## VEDLEGG 1

**Prinsippkisser** som viser korleis vi vil anbefale å etablera snuplass i ende av veg V1.

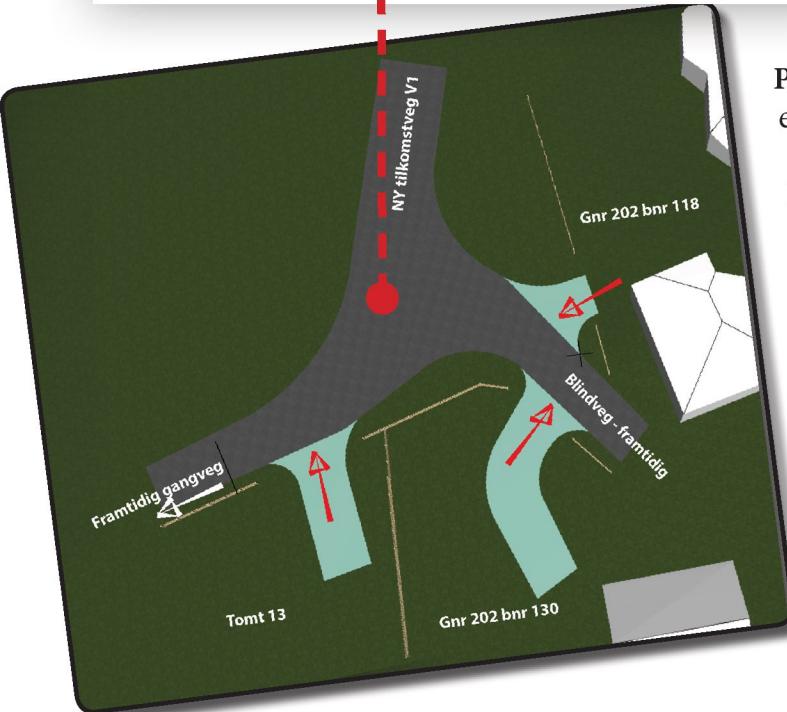
Det er 3 avkjørsler. 2 stk eksisterande og ein ny like ved snuplassen. Både avkjørsel frå bnr 118 og frå tomt 13, slik dei ligg idag, kjem fint inn på vegnettet. Avkjørsel frå bnr 130 kjem rett inn i snuplassen. Dette er ei noko uheldig løysning. Vi vil derfor anbefale at ein knyt denne avkjørsla til framtidig blindveg. Utfordringa her er at det er uklart når framtidig blindveg blir bygd. Fram til denne er avklart, vil vi anbefale at bnr 130 kan nytte eksisterande avkjørsel. Ei løysning kan også vera at ein byggjer blindvegen så langt at ein får med seg avkjørsla til bnr 130. Vi har også sett på om det er mogeleg å kopla bnr 130 til avkjørsel til tomt 13. Løysninga er mogeleg men pga høgdefoskjell, vil denne løysninga kreva ein del tilpassing. Vi har derfor kome fram til at den beste løysninga er å kobla seg til blindvegen.
